CONSTANCIA DE NOTIFICACIÓN MEDIANTE PUBLICACIÓN DE AVISO

Auto No. 9674 del 02 de octubre de 2020

La Autoridad Nacional de Licencias Ambientales – ANLA - dentro del expediente LAV0012-00-2019 profirió el acto administrativo: Auto No. 9674 del 02 de octubre de 2020, el cual ordena notificar a: **SINDY SANCHEZ**.

El Proyecto Explotación Subterránea de Minerales Auroargentíferos Soto Norte, con una huella en superficie de 161,97 ha, planteó dos frentes de trabajo que estarían comunicados entre sí por intermedio de los túneles gemelos.

Figura 6-7 Esquema general de los vertimientos y plantas de tratamiento de agua con caudales medios para fase de operación.

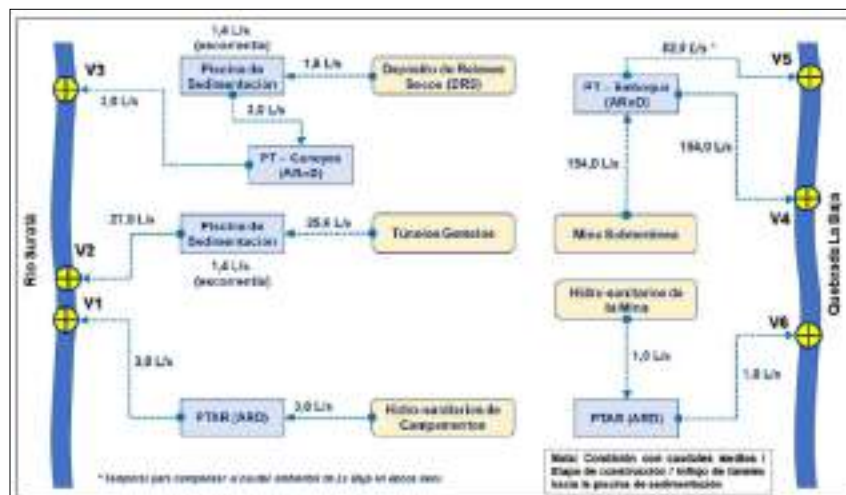
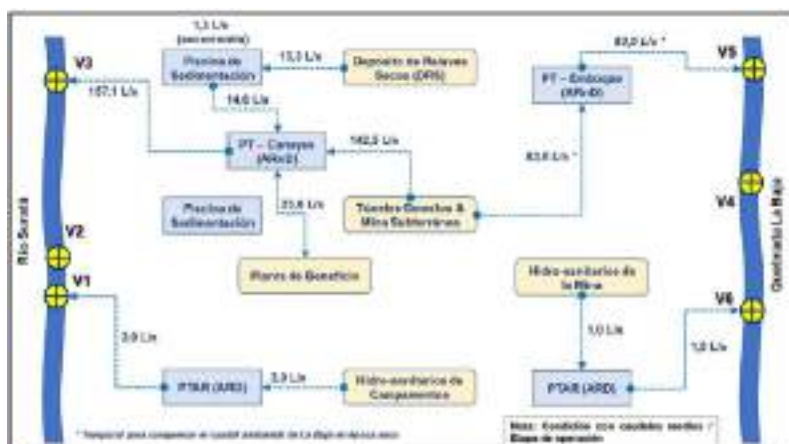
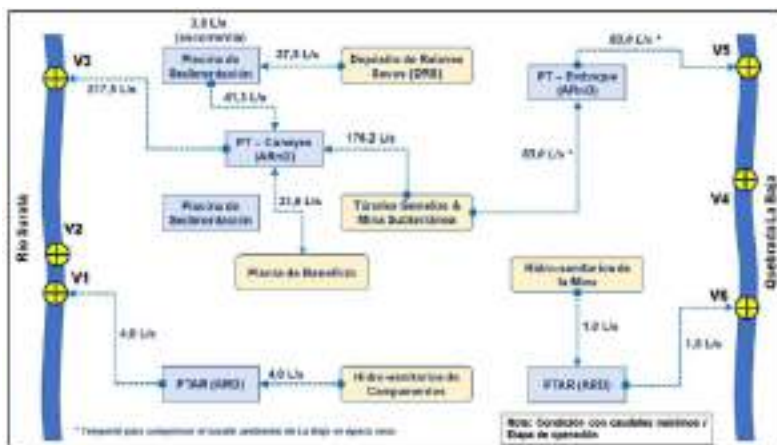
(Ver Figura Esquema general de los vertimientos y plantas de tratamiento de agua con caudales medios para fase de construcción. El efluente de los túneles gemelos se lleva a la piscina de sedimentación, Figura Esquema general de los vertimientos y plantas de tratamiento de agua con caudales máximos para fase de construcción. El efluente de los túneles gemelos se lleva a la piscina de sedimentación y Figura 6 Esquema general de los vertimientos y plantas de tratamiento de agua con caudales máximos para fase de construcción. El efluente de los túneles gemelos se lleva a la PT – Caneyes, en Concepto Técnico 6134 del 2 de octubre de 2020)

En la etapa operativa y de cierre, la Sociedad plantea el uso de cuatro puntos de vertimiento, dos en el río Suratá (V1 y V3) y dos en la quebrada La Baja (V5 y V6). El Vertimiento V1 tendría un caudal promedio de 3 l/s y 4 l/s de caudal máximo esperado, asociado a los campamentos hidrosanitarios; el vertimiento V3, recibe las aguas del depósito de relaves, Influjo de túneles y mina con caudales promedio de 157.1 l/s y máximos de 217.5 l/s; para el vertimiento V5 sobre la quebrada La Baja, se estima caudales de 85 l/s indistintamente de las condiciones de máximos o mínimos; de igual manera el vertimiento V6 que está relacionado con las actividades domésticas y manejo hidrosanitario de la mina tiene un caudal invariante de 1 l/s.

(Ver Figura Esquema general de los vertimientos y plantas de tratamiento de agua con caudales medios para fase de operación y Figura Esquema general de los vertimientos y plantas de tratamiento de agua con caudales máximos para fase de operación, en Concepto Técnico 6134 del 2 de octubre de 2020)
